福島第二原子力発電所 廃止措置計画の審査状況 並びに 廃止措置計画及び保安規定の補正の概要について

2021年4月26日

東京電力ホールディングス株式会社

補正箇所一覧（廃止措置計画）

図 デーゼル発電機から各号炉へ電源を供給する際の電路

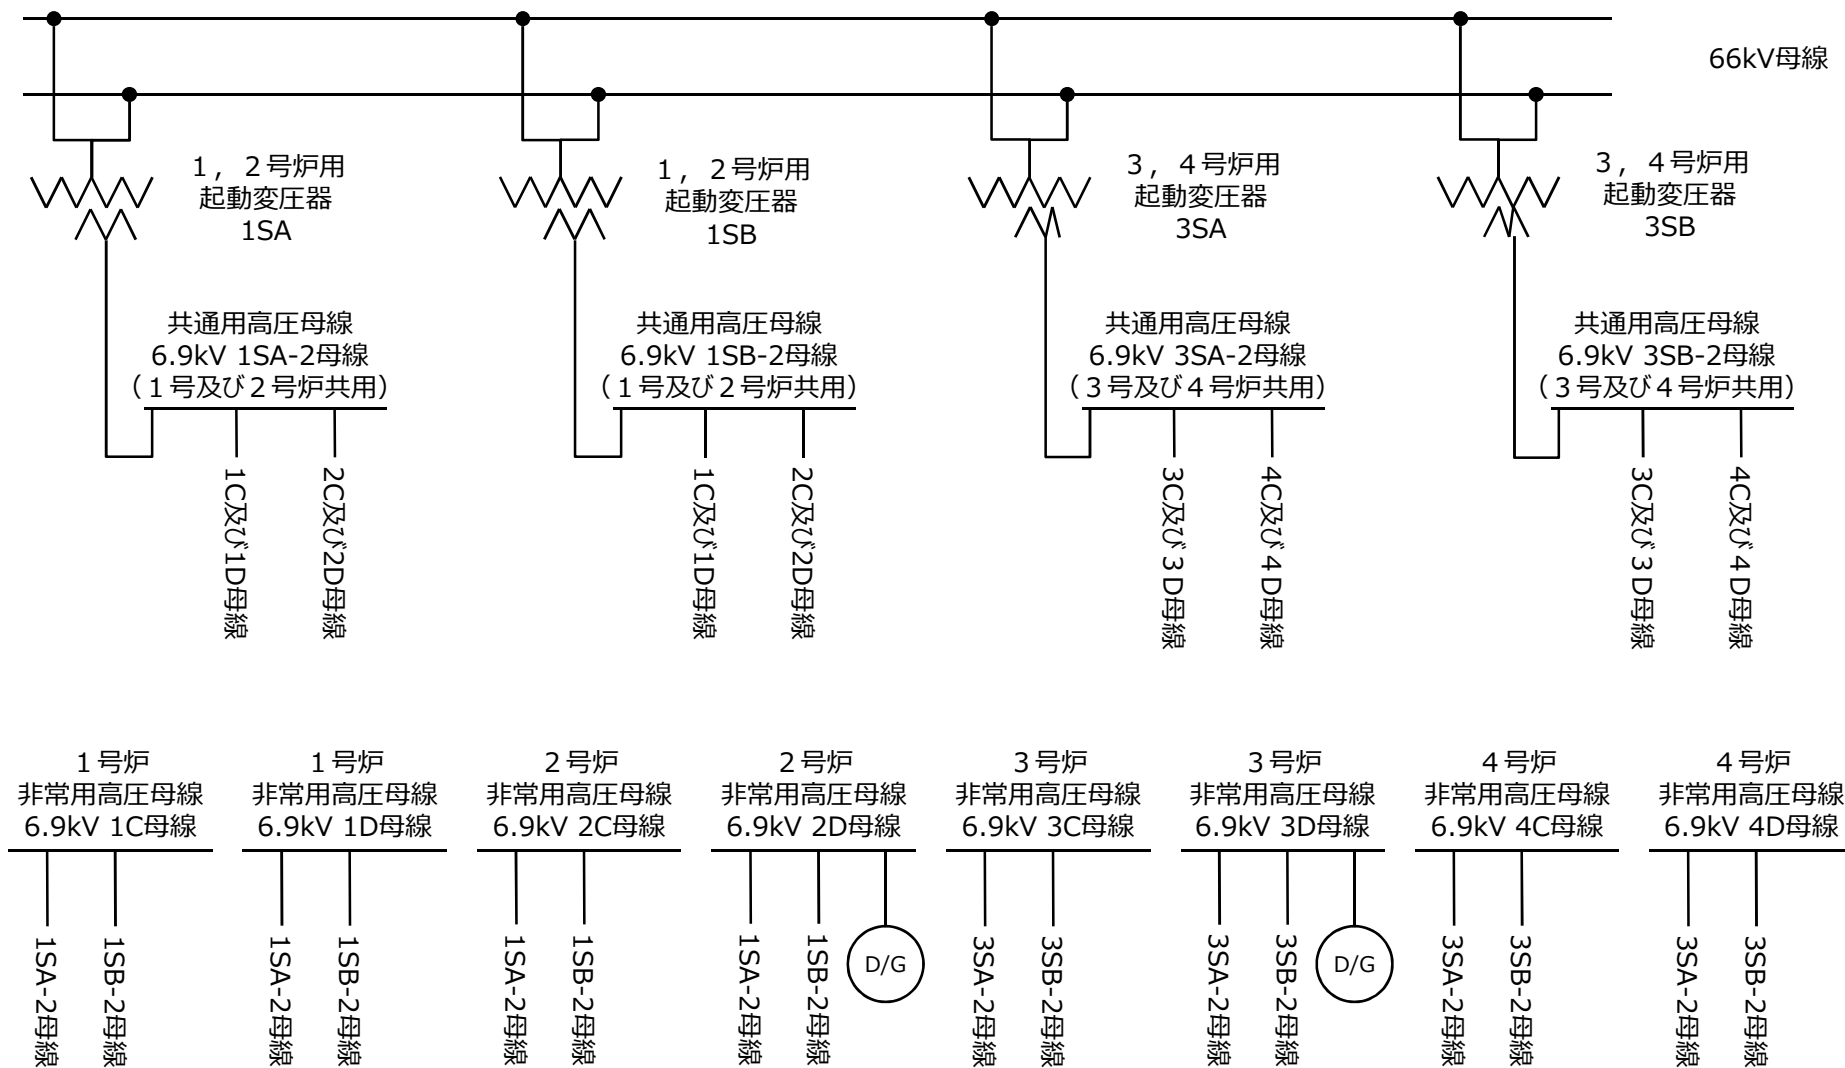
- 号炉間での非常用ディーゼル発電機（D/G）の融通については、保安規定に明記されており、既に運用がなされています。このため、D/Gの号炉間融通に関する設計方針等に関する以下の内容を廃止措置計画本文に追記しました（廃止措置計画書における運用の明確化）。
 - － 2台のD/Gで4プラントの必要な負荷への電力供給が可能なこと
 - － 電力融通可能な電路があること

1号、2号、3号及び4号炉で電力を融通できる設計とする。図に示すとおり、共用高圧母線（1号及び2号炉共用）へ接続することで、1号炉の非常用高圧母線に電力を融通できる設計とし、また、66kV母線へ送電して共用高圧母線（3号及び4号炉共用）へ接続することで、3号及び4号炉の非常用高圧母線に電力を融通できる設計とする。
